Anschluss am Turbolader Verdichterausgang geändert!

Motorcode: CBBB / CEGA

Diese Service Information ist gültig für den Wechsel des Turboladers mit der

Bild 1
Turbolader mit Dämpfer

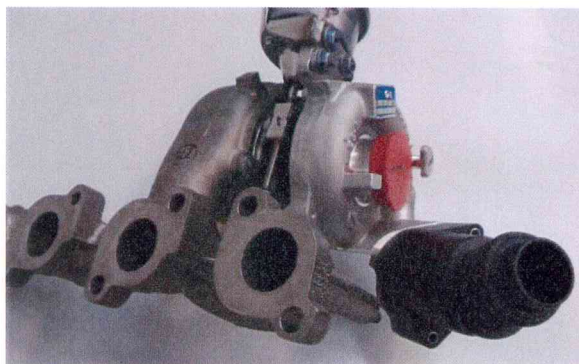
Wenn eine der alten Ausführungsnummern

03L253019C 53039700 129 53039880 129

03L253019M 53039700 129 53039880 129

verbaut ist, muss ein Dämpfersatz D950072 (siehe Bild 2) mit verwendet werden, um den neuen T915501 (53039880207 / 03L253056C) einbauen zu können!

Ist eine der folgende alten Ausführungsnummern verbaut, sind keinen Zusatzteile nötig:

03L253010D 53039700 137 / 53039880 137

03L253016G 53039700 137 / 53039880 137

03L253019K 53039700 137 / 53039880 137
